**Overview:** Production error in version 1.0 harnesses; The immobilizer wire (orange/black) is in pin position #4 instead of pin position #5. Although an effort to correct the issue was made, some quantity of harnesses did get shipped before the issue was spotted. We are advising to inspect the harness BLADE connector before attempting to install harness or program the module. This issue is not known to affect the version 2 harnesses, which require no modification.

**MODIFICACIÓN REQUERIDA PARA APLICACIONES A/T, SÓLO CON ARNÉS v 1.0**

## FTI-STP1: Notas de instalación y configuración

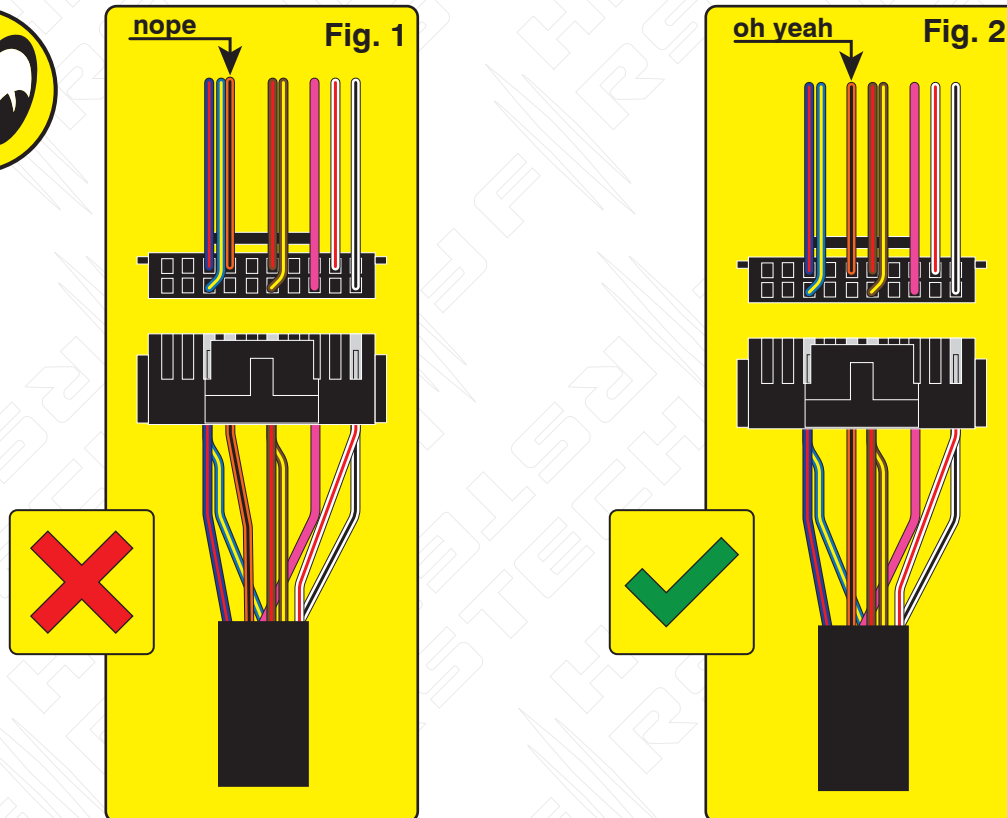
**Issue:** Module fails to program correctly to vehicle, does not allow the vehicle to be remote started.

**Correction:** Step 1.) Locate the orange/black wire and confirm whether it is positioned as illustrated in Fig. 1 or Fig. 2. If the wire is as illustrated in Fig.1, proceed with Step 2 through 5 and complete the repair procedure outlined, if the wire is as illustrated in Fig. 2, correction is not necessary, proceed with harness installation and module programming.

**Step 2.)** Using a pick, lightly depress the catch that secures the terminal in the housing then remove the wire and terminal from the housing.

**Step 3.)** Using a fine tip razor or utility knife, insert the blade beneath the terminal catch and raise it slightly, so that it can be reused to secure the terminal when reinserted into the BLADE connector housing.

**Step 4.)** Refer to Fig. 2 for correct position of the orange/black wire (next to brown/red) then reinsert the terminal, pressing lightly until the catch 'snaps' into place, securing the terminal in the connector housing.

**Step 5.)** The repair is complete, proceed with installation and programming.

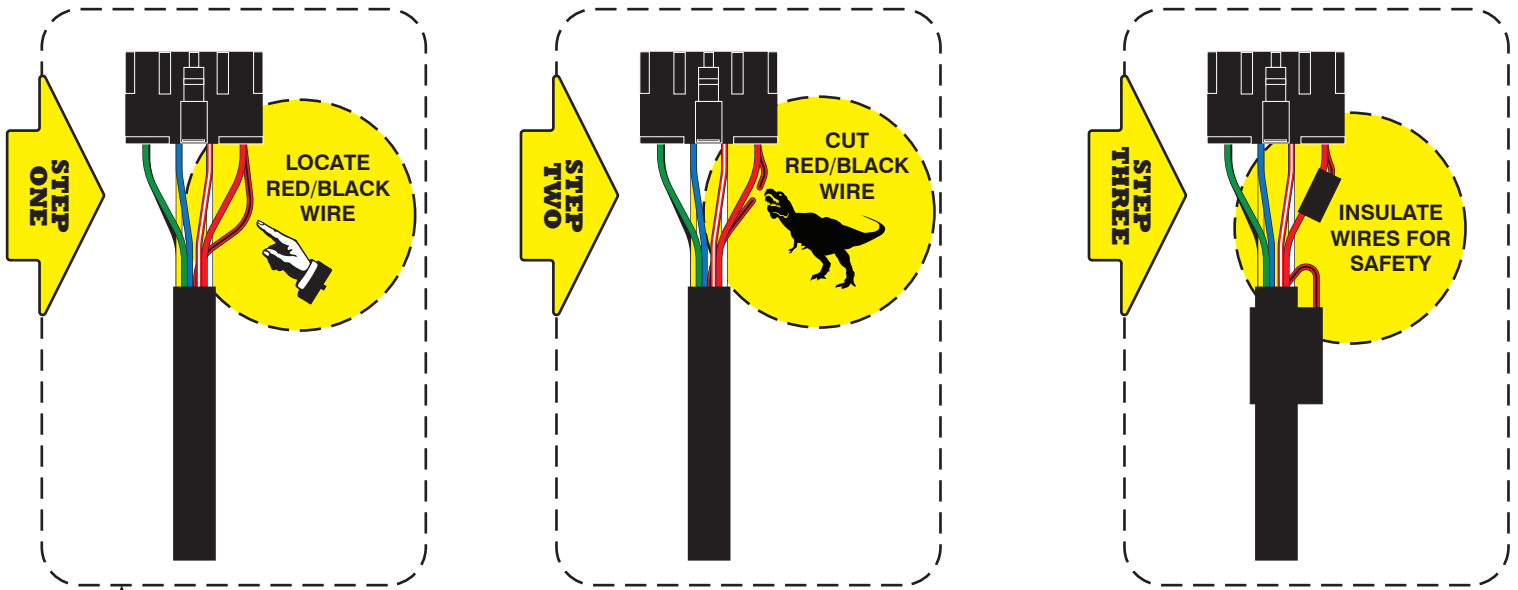
**Descripción general:** Las primeras versiones del arnés FTI-STP1 requieren modificaciones para aplicaciones de transmisión automática (AT), algunas del producto se pudo modificar antes del lanzamiento, pero una pequeña cantidad se lanzó sin modificaciones.

**Problema:** El arnés en T FTI-STP1 ha sido diseñado para ser compatible con A/T (transmisión automática) y M/T (manual transmisión), pero debido a un descuido en las primeras ejecuciones de producción, la selección se estableció por defecto en el modo M/T.

El uso de un arnés configurado para una aplicación M/T, en un vehículo equipado con A/T, podría provocar daños en el módulo del vehículo, se recomienda que el arnés vuelva al modo A/T antes de la instalación en vehículos equipados con transmisión automática.

**Corrección:** Localice el cable rojo/negro (+ embrague) proporcionado en el conector CN1 del conjunto del arnés principal. Corte el cable rojo/negro, ya sea al ras del conector CN1 o dejando suficiente cable expuesto para que pueda aislar y asegure los extremos del cable que quedan después del corte. Aísle cada uno de los extremos restantes del cable rojo/negro y asegúrelos para evitar cualquier posibilidad de cortocircuito. Si el cable rojo/negro ya ha sido desconectado, ninguna modificación adicional se requiere para aplicaciones A/T
